福島第一原子力発電所 特定原子力施設に係る実施計画 変更認可申請書

「福島第一原子力発電所 特定原子力施設に係る実施計画」について、下記の箇所を別添の通りとする。

- 「福島第一原子力発電所 特定原子力施設に係る実施計画」
現在供用中である共用プール建屋廃液移送系の記載反映のため、下記の通り変更を行う。

2.12 使用済燃料共用プール設備

図 1 - 4 共用プール建屋廃液移送系概略系統図

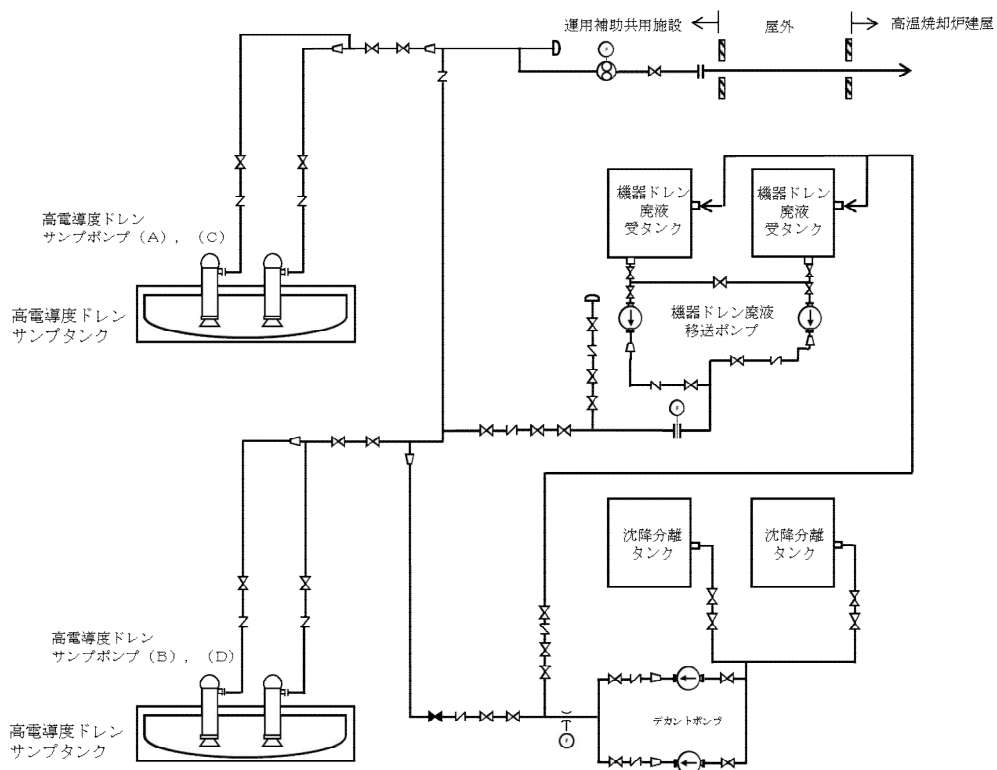
- ・共用プール建屋廃液移送系の系統概略図の追加

共用プール建屋廃液移送系はポンプ、タンク、配管等で構成され、運用補助共用施設内で発生する廃液を雑固体廃棄物減容処理建屋（以下、高温焼却炉建屋）へ移送する。
